改善箇所説明図

改善内容

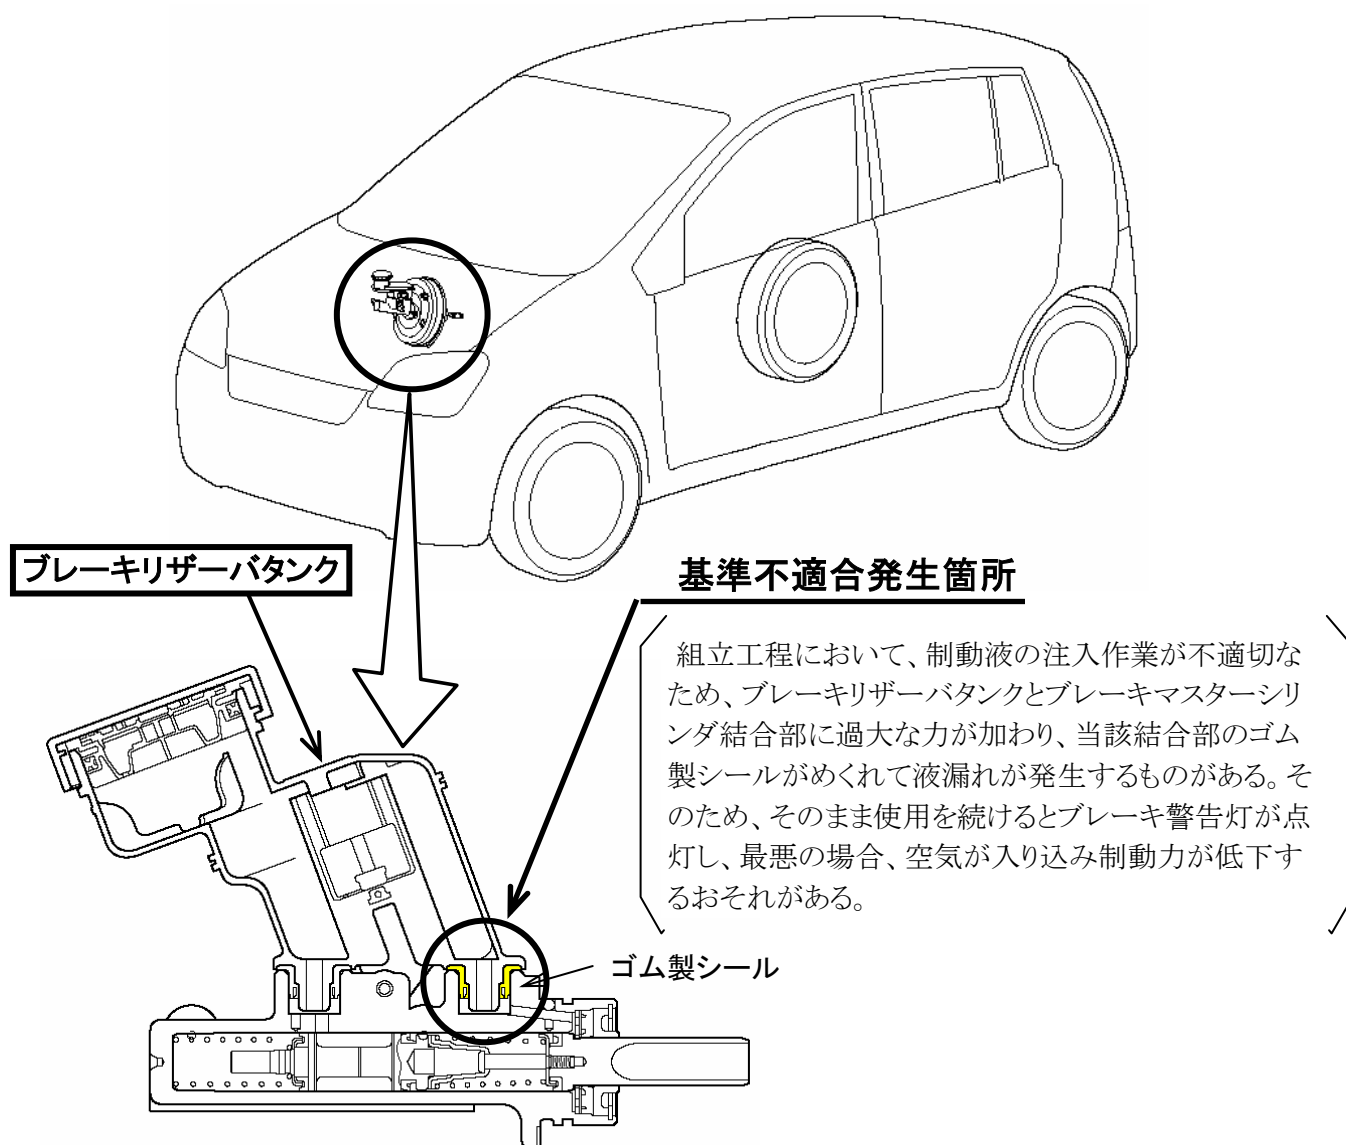
注: は、交換部品を示す。

ブレーキリザーバタンクとブレーキマスターシリンダ結合部からの制動液の漏れを点検し、漏れている場合はブレーキリザーバタンクを新品に交換し制動液を規定量注入する。

識別: 点検・交換作業完了後は、エンジンルーム内の車台番号打刻位置右側に白色ペイントを塗布する。
